PROGRAMA BO-L1093
REHABILITACION AUTOPISTA LA PAZ – EL ALTO

INFORME DE SEGURIDAD VIAL

FECHA: 20 de Junio de 2013

Esquema Distribuidor Plan Autopista

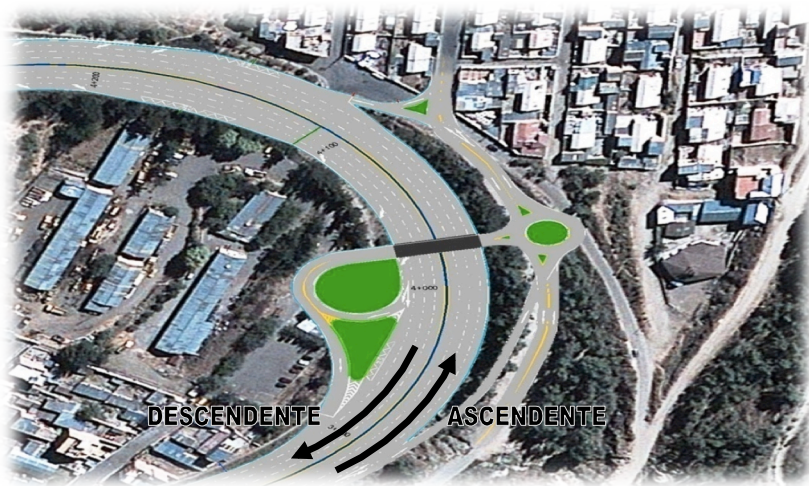
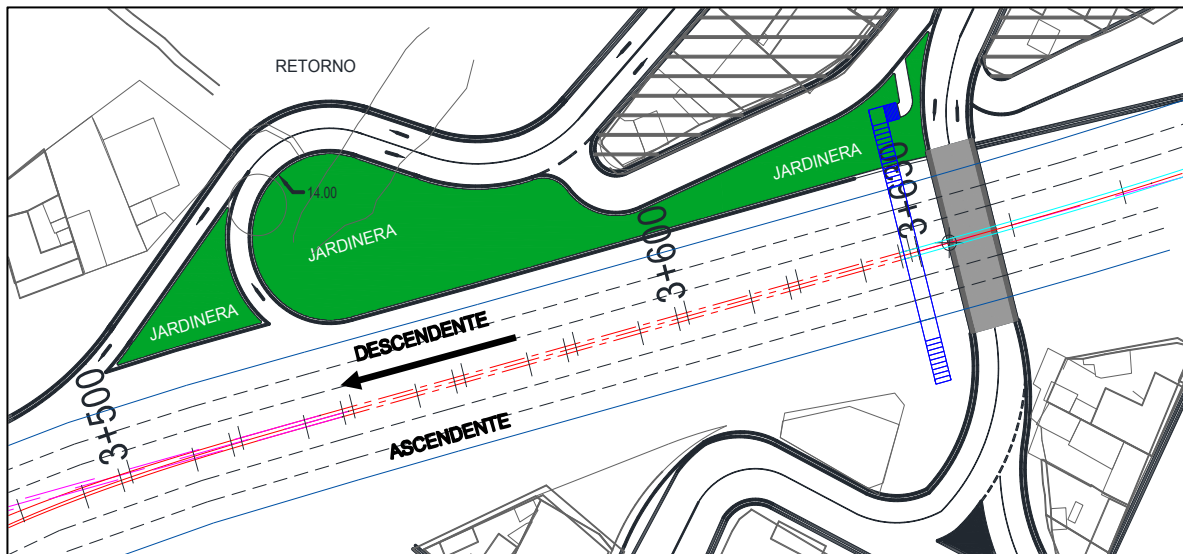
Su diseño sólo permite el ingreso de vehículos livianos. Debe estar señalizado permitiendo solo el acceso a ese tipo de vehículos. No cuentan con mejoras en la trama urbana.

En los distribuidores se debería reforzar la señalización no permitiendo el ingreso de vehículos comerciales. Asimismo se debería colocar señalización en la trama urbana que está vinculada a los distribuidores, incluyendo elementos reductores de la velocidad.

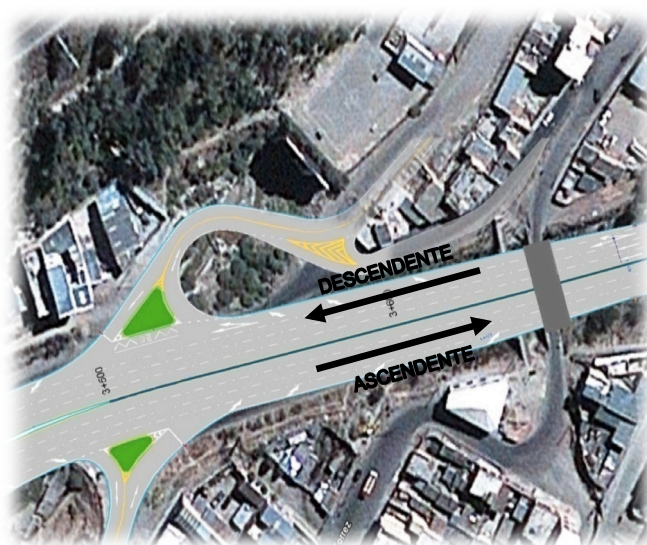
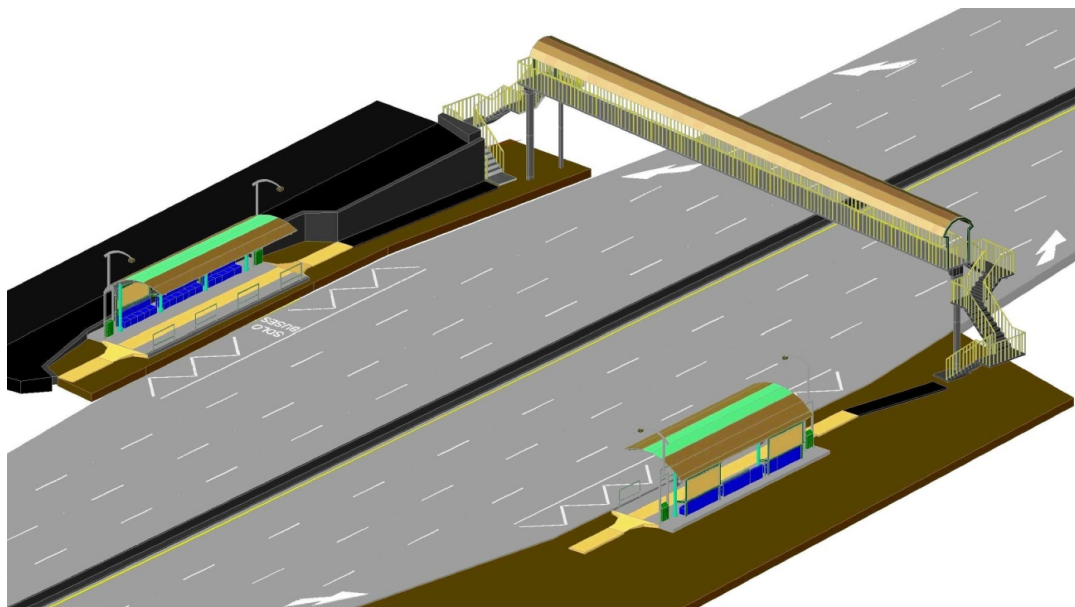
Accesos; Si bien las condiciones topográficas son muy complicadas deberían contar con accesos universales, para personas discapacitadas por ejemplo.
